**Bürgerdialog
Umgestaltung Ullersdorfer Platz
Dresden**

Dokumentation

22. Mai 2019

Bürgerdialog Umgestaltung Ullersdorfer Platz | Bürgerhinweise

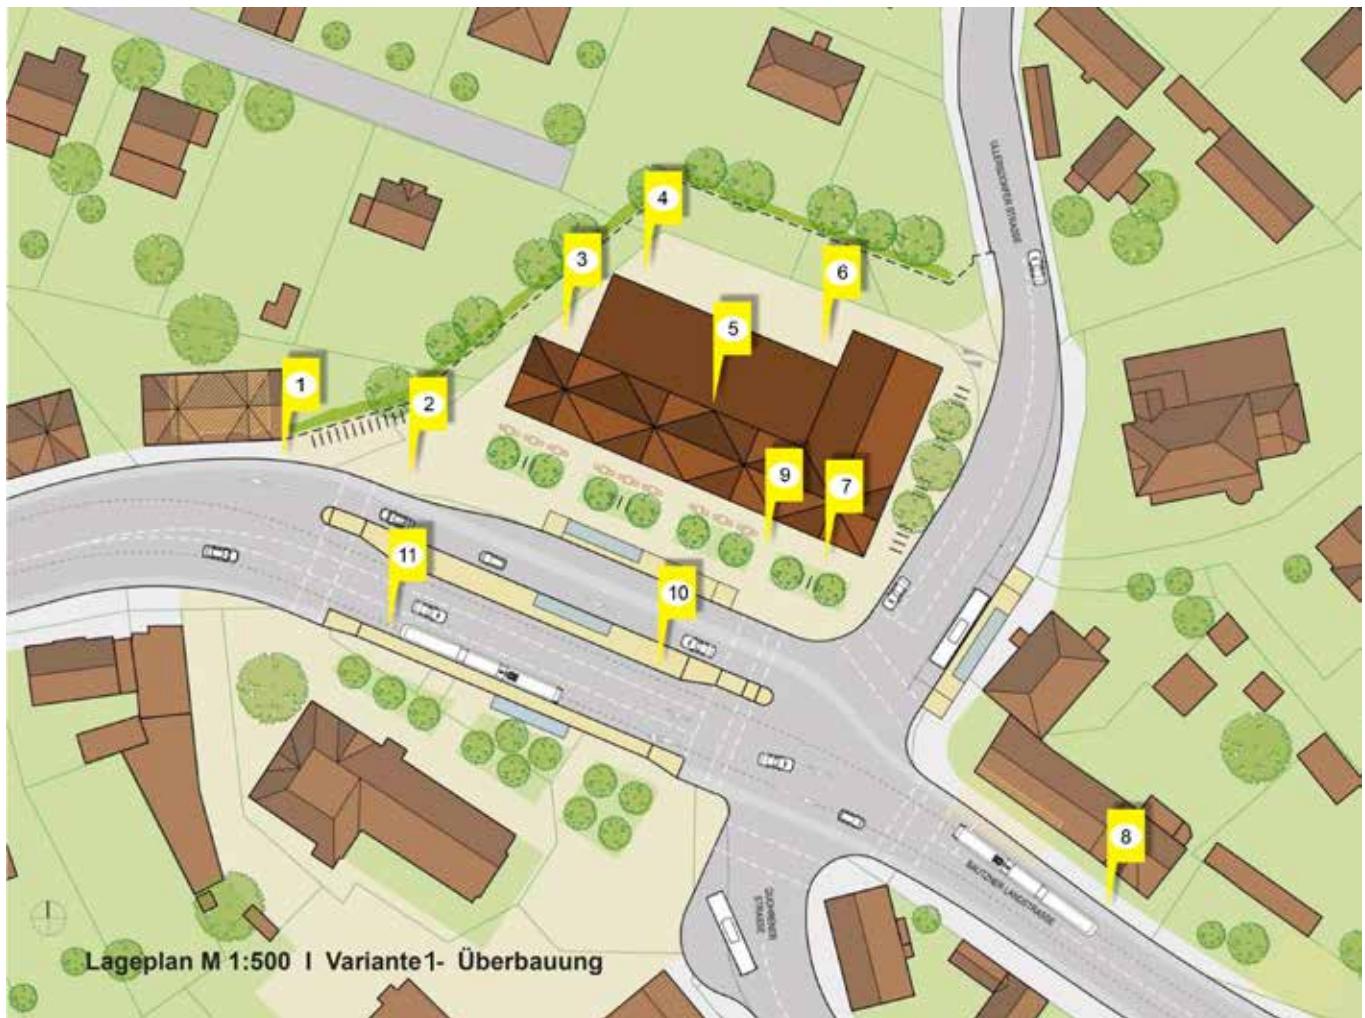
- 1 Breiter Fußweg möglich?
- 2 Wegnahme der Busendhaltestelle vor dem Platz, schaffen klare Strukturen.
- 3 Keine weitere Verdichtung → mehr Grün → kleiner Park mit Dorfteich
- 4 Wo/Wie erfolgt Verknüpfung Bahn/Bus → schlechte Lösung für den ÖPNV
- 5 Ein schöner Platz für die Stadtbibliothek!
- 6 Eine Bebauung als Platz ist wünschenswert. Dann könnte die Bibliothek vergrößerte Räume nutzen- oder ein Stadtteilzentrum entstehen.
- 7 Keine zusätzliche Bebauung.
Platz sollte keinen zusätzlichen Verkehr anziehen
- 8 Unbedingt die Weiterführung der Linie 11 bis Weißig im Auge behalten
- 9 Bühlau und vor allem der Ullersdorfer Platz muss nahe an der Natur gestaltet und nicht verunstaltet werden.
So nah an der Heide sollte nichts zugebaut werden
- 10 Wäre hier eine Zentralhaltestelle (ohne Autos, die durchfahren) möglich?
- 11 Wie/wo sind die Radwege eingeplant?

- 12 Vorschlag Sofortmaßnahme im Berufsverkehr → 10 min Takt 61 zum Fernsehturm.
- 13 Busschleife wichtig.
- 14 P+R fördern.
Kurze Wege zwischen Parken und Haltestellen!

- 15 „Überbauung“ + „Teilüberbauung“ sind toll.
Bibliothek Bühlau wäre eine Nutzungsvariante.
- 16 Platz für alle Generationen.
(Barrierefreiheit, Raum für junge Menschen, WCs Fahrradabstellplätze)

- 17 Nicht so viel Verkehr, mehr Grünflächen.
- 18 Aus Sicherheitsgründen Busschleife, Ein- und Ausfahrt an einer Stelle.
- 19 Vorzug: Teilbebauung, da die Abschottung vom Platz Lärm von der Straße abhält → mehr Aufenthaltsqualität
Busendpunkt beibehalten

- 20 Es sollte über einen kompletten Rückbau des Gebäudes an der Ecke Nord/Ost nachgedacht werden.
- 21 Wichtig ist, dass mit der Straßenbahn nicht der Durchgangsverkehr in die Rossendorfer Straße gelenkt wird.

- 22 Kurzzeitparkplätze sollten der Geschäfte wegen erhalten bleiben.
- 23 Grün, das wegfällt (Wiese vor dem Kurhaus) ersetzen (in der Schleife)

Bürgerdialog Umgestaltung Ullersdorfer Platz | Bürgerhinweise

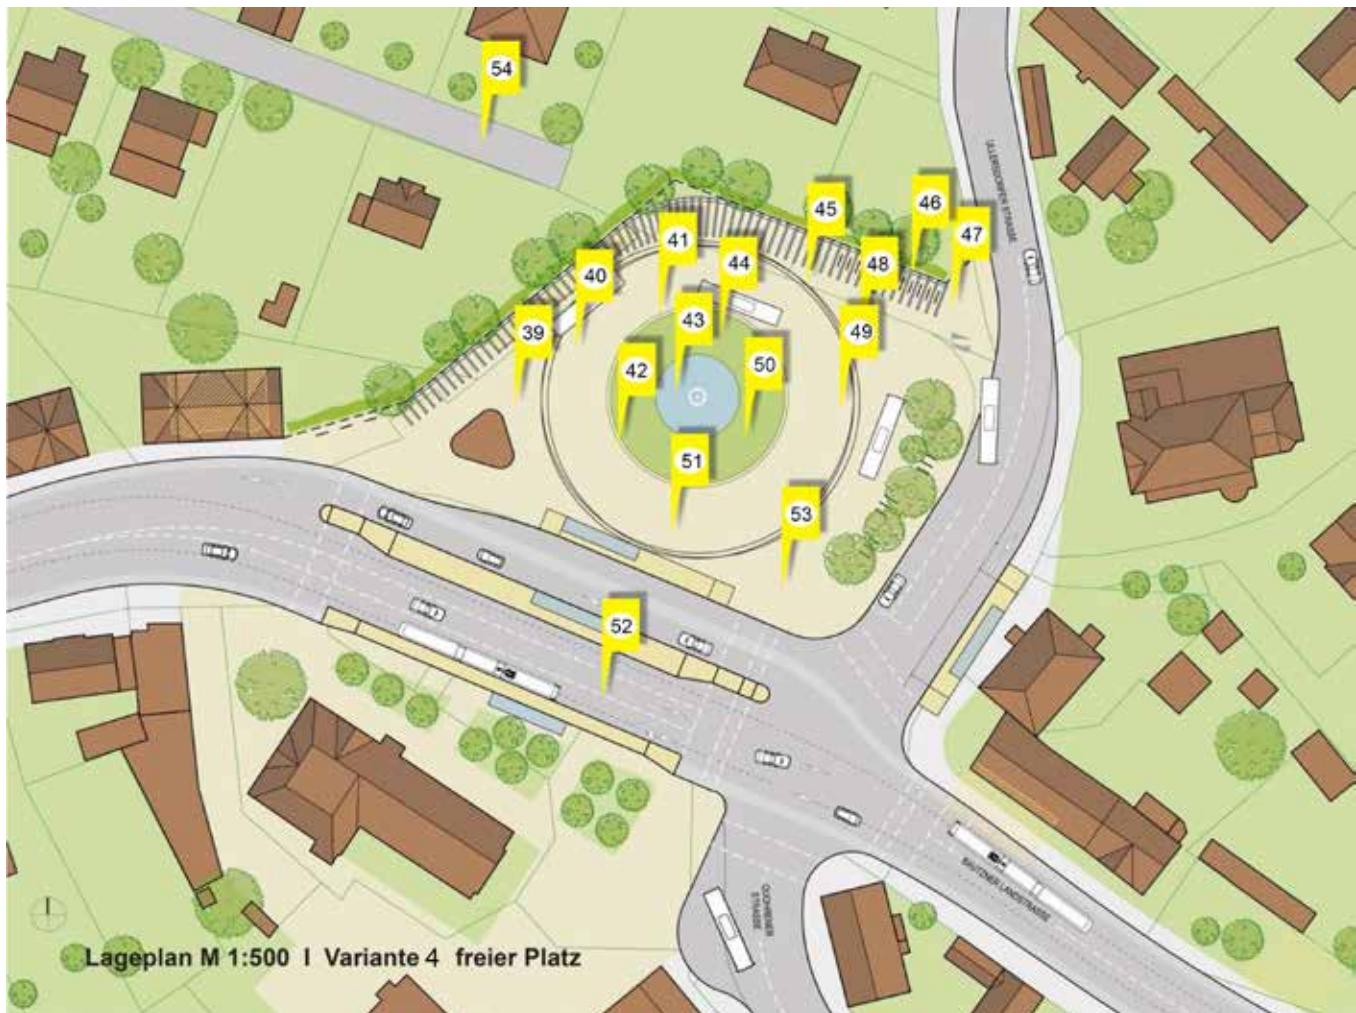
- 24** Kauf der Grundstücke westlich Ullersdorfer Platz (ehemaliger Platz vor Melkus steht zum Verkauf, Abriss Schweizer Haus Nr. 7) für Verschiebung des Platzes nach Westen.

- 25** Bevor die städtebauliche Gestaltung in Angriff genommen wird, halte ich eine verkehrliche Funktionsfähigkeit des Ullersdorfer Platzes für zwingend notwendig. Auf Grundlage der verkehrlichen Variante ist der „Pavillon“ ratsam, eine stärkere Bebauung könnte die verkehrliche Funktion stören.

- 26** Genauso hässlich wie Postplatz, DDR-Busbahnhof-Like.
- 27** Sicherer Schülerverkehr zum Gymnasium wenig Unfallquellen.
- 28** Variante „Pavillon“ mit Pergola aus Variante „freier Platz“ wäre gut.

- 29** Es ist zu bedenken, dass bei Querung der Schüler über die Verkehrsinsel eine höhere Unfallgefahr besteht.
- 30** Idee Imbiss. Es gibt bereits einen kleinen Kiosk mit frischem Bio- Gemüse. Die Regionalen sollten unterstützt werden bei so einer Variante. Keine Dönerbude.

- 31** Anbindung Fernsehturm, Entlastung Ullersdorfer Platz.
- 32** Super Idee!
- 33** Blickbeziehung gefördert durch die Eckbebauung.
- 34** Öffentliche Toilette kombiniert mit weiterer Servicemöglichkeit z.B. Kiosk.

- 35** Bibliothek Treffpunkt. Warten kann „Spaß“ machen
Gemeindenutzung Gestaltung positiv! (Platz nicht nur als Verkehrsknoten nutzen)
- 36** Aufenthaltsmöglichkeiten schaffen. Mehr Grün auf dem Platz. Rossendorfer Straße öffnen um Linksabbieger Richtung Stadt zu vermeiden. Tobeplatz fehlt, Weniger Pflaster auf dem Platz

- 37** Öffnung der Rossendorfer Straße → Stau im Wohngebiet → steile Kurve kurz vor Einmündung Rossendorfer.
- 38** Dreckecken vermeiden!

- 39** Eine Naherholung für unsere Rentner mit Bach und Wasser (Springbrunnen) würde den Platz lebendig und attraktiv machen.
- 40** Offener Platz bietet viel Potential für Gestaltung. Aufenthaltsqualität: Bitte maximale Begrünung, Wasser (Teich) als Gestaltung, Bänke. Arkaden nutzen für Funktionsräume.

- 41** Vorschlag: Freier Platz als Begegnungs- und Grünraum, auch ohne Bus (wie Variante 4)
- 42** Gemeinschaftsgarten und/ oder Spielplatz.
- 43** Das mit dem Springbrunnen gefällt.

- 44** Historische oder historisierende Bauten.
- 45** Zustimmung mit max. Grün, Hohe Lärmschutzwand begrünt, Unter Pergola Funktionsräume + Fahrradstellplätze.

- 46** Fahrradunterstände durchlässig gestalten → Für Fußgänger aus Ullersdorfer Straße Übergang vor Straßenbahn und Bus sicher gestalten
- 47** Große Haltestellte (viele Schüler)

- 48** Zusage! Gefällt mir gut. Lärmschutzmauer statt Pergola oder mit Pergola
- 49** Die ganze Stadt braucht grün! Auch Bühlau!
- 50** Wird Bühlau am meisten gerecht. Da bereits Ladenflächen stehen und keine Parkplätze vorhanden sind, ist keine weitere Gewerbebebauung nötig.

- 51** Schöner Ortsmittelpunkt
- 52** Bitte bei der Planung den Radverkehr nicht vergessen!
- 53** Variante 4 befürworte ich sehr. Evtl. kleine Spielplatzvariante. Mehr Grün.

- 54** Prüfen Trille (*Loschwitzbach, Anm. Redaktion*) offen zu legen. Bebauung als kulturelles Zentrum für Jung und Alt mit öffentlicher Toilette. Bis Neubebauung Platz für Nutzer herrichten z.B. Bussteige behindertengerecht
